AUTOR		ZODP.PROJEKTANT		VYPRACOVAL			
MIESTO:		MESTO PREŠOV		OKRES: PREŠOV			
INVESTOR: Atrium n.o., Horárska 61, 080 01 Prešov						FORMÁT	3 x A4
NÁZOV: CENTRUM SOCIÁLNYCH SLUŽIEB PREŠOV OBJEKT: SO-04 - VODOVODNÁ PRÍPOJKA SO-05 - KANALIZAČNÁ PRÍPOJKA - SPLAŠKOVÁ SO-06- DAŽĎOVÁ KANALIZÁCIA SO-10- PODZEMNÝ HYDRANT						DÁTUM	4 / 2018
						ÚČEL	DSP
						Č. ZÁKAZKY	
						KÓTOVANÉ v	mm
OBSAH: SITUÁCIA						MIERKA	VÝKRES
						1:500	2

Vec: **Centrum sociálnych služieb Prešov – SO-06 Dažďová kanalizácia** - stanovisko k PD pre vydanie stavebného povolenia

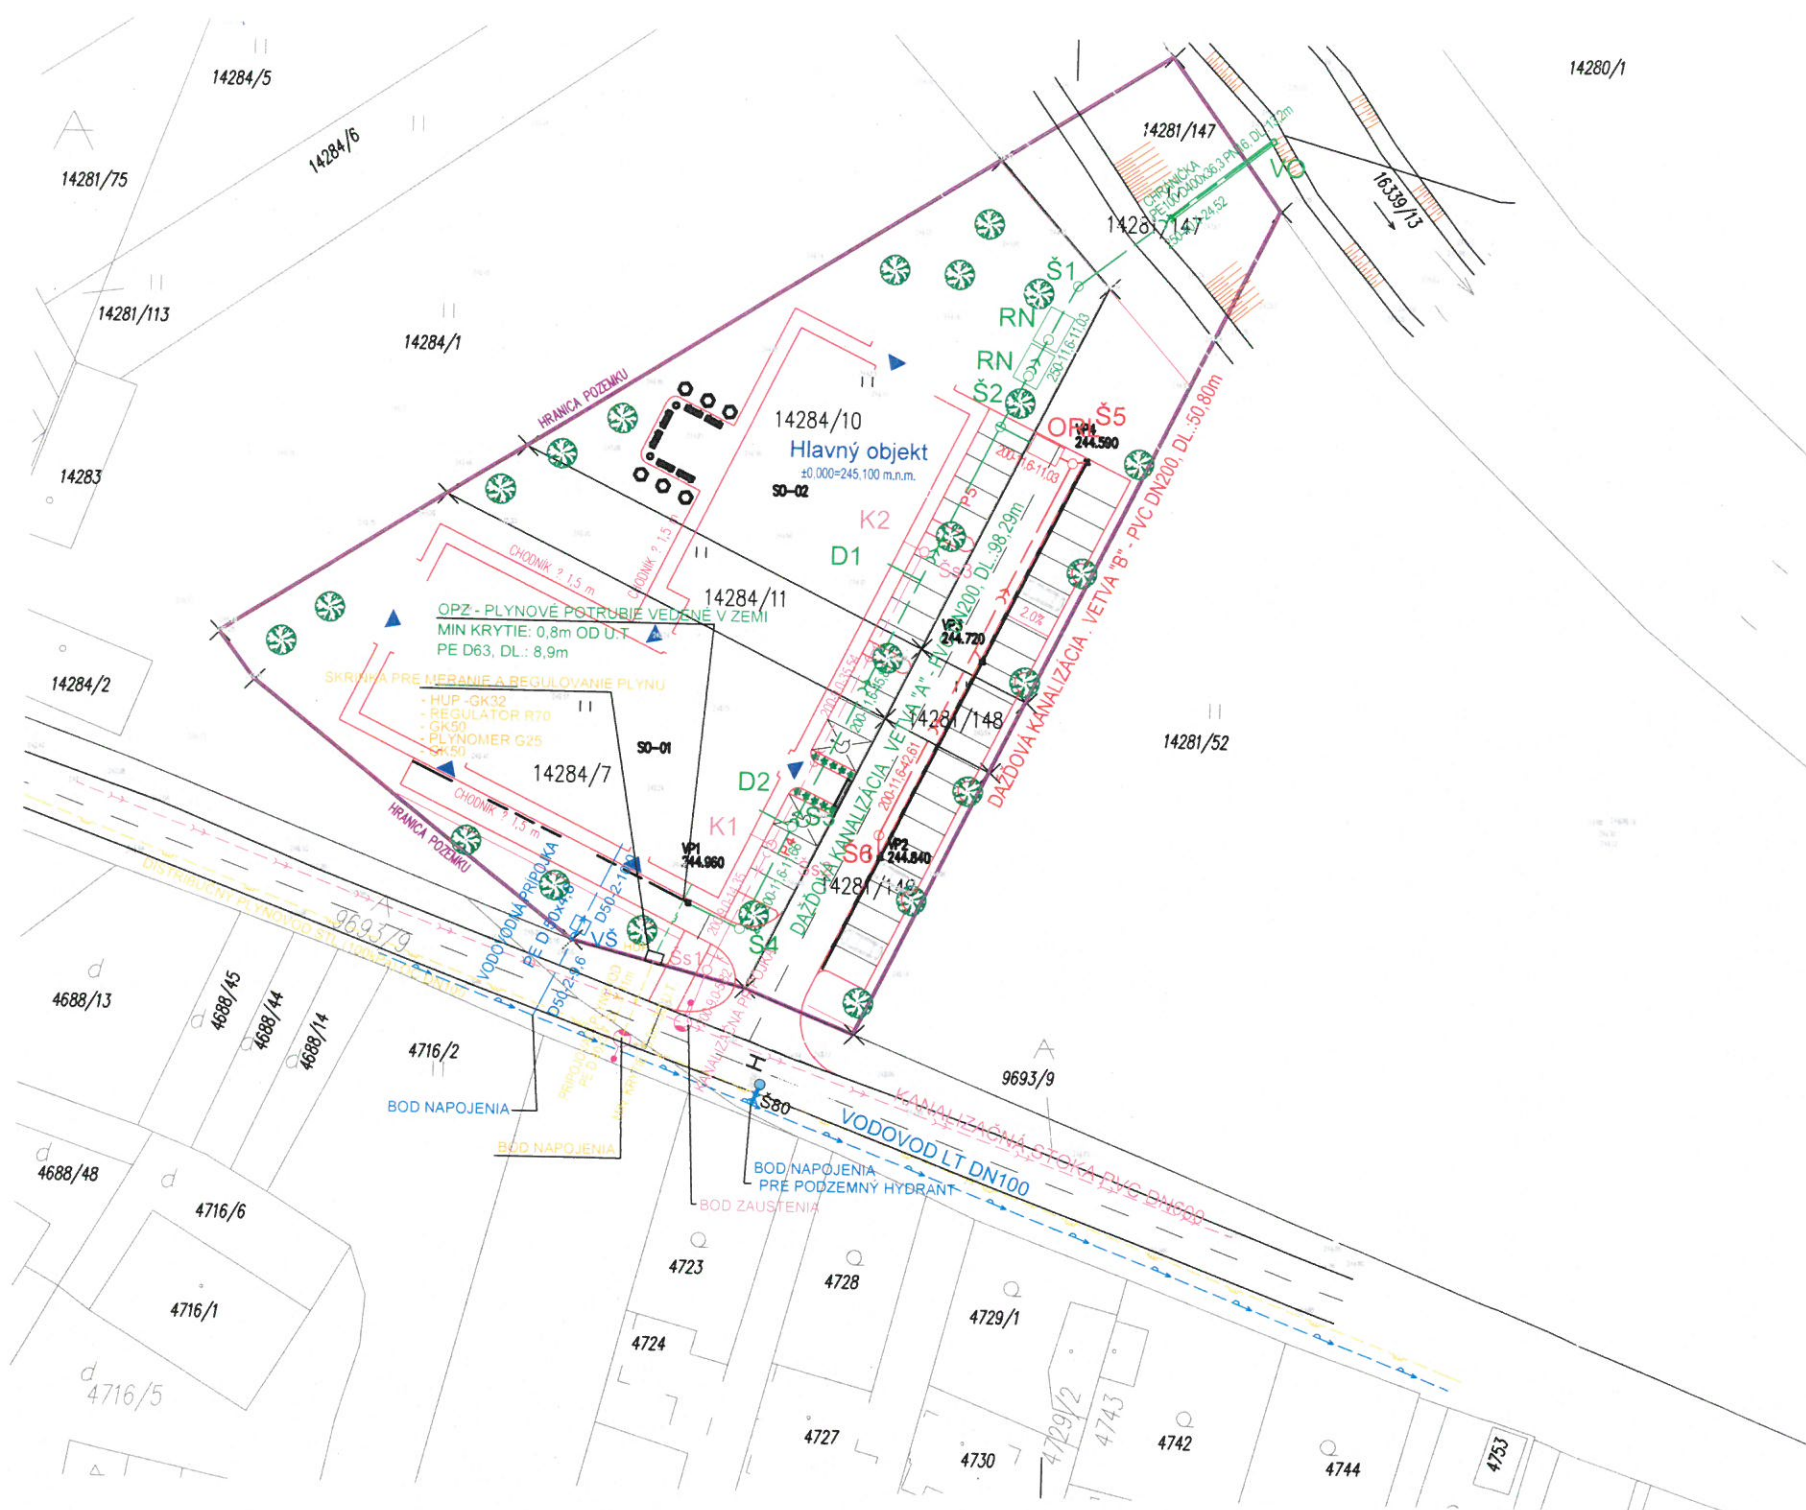
- recipient: **Sekčov**
- st. v km: 5,75
- hydrologické č.: 4 - 32- 04 - 111
- prietok: $Q_{355} = 0,242 \text{ m}^3/\text{s}$ (pre deklarovaný údaj chýba podklad od oprávneného subjektu)
- kvalita vody v toku: **NEL = 0,06 mg/l** (pre deklarovaný údaj chýba podklad od oprávneného subjektu – SHMÚ, resp. SVP)

Z hľadiska požiadaviek ochrany vôd pred znečistením voči vydaniu stavebného povolenia na stavbu „*Centrum sociálnych služieb Prešov – SO – 06 Dažďová kanalizácia*“ **nebudeme mať námietky**, pokiaľ odlučovač ropných látok na dažďovej kanalizácii bude vybavený aj dočistiťovacím stupňom – sorpčným filtrom.

1. Os výustného objektu dažďovej kanalizácie bude s prúdnícou vodného toku Sekčov zvierat' uhol max. 60° a konštrukcia výustného objektu nesmie zasahovať do prietochného profilu koryta toku.

2. V mieste výustenia žiadame opevniť koryto vodného toku minimálne 10 m od osi výustného objektu na obidve strany.
3. Chráničku potrubia DK požadujeme ukončiť podľa možností min. 10,0 m od brehovej čiary vodného toku Sekčov s prihliadnutím na charakter vodného toku a geomorfologické charakteristiky dotknutého územia. Chráničku požadujeme dimenzovať na zaťaženie minimálne 25 t, vzhľadom na hmotnosť stavebných mechanizmov, ktoré SVP, š. p. využíva na zabezpečenie opráv a údržby vodných tokov.

4. Do PD žiadame doplniť hydrotechnický výpočet množstva otekajúcich zrážkových vôd zo spevnených plôch areálu „Centrum sociálnych služieb“ s návrhom retencie odpovedajúcej nárastu povrchového odtoku vplyvom podielu spevnených plôch v dotknutom území oproti stavu pred výstavbou.
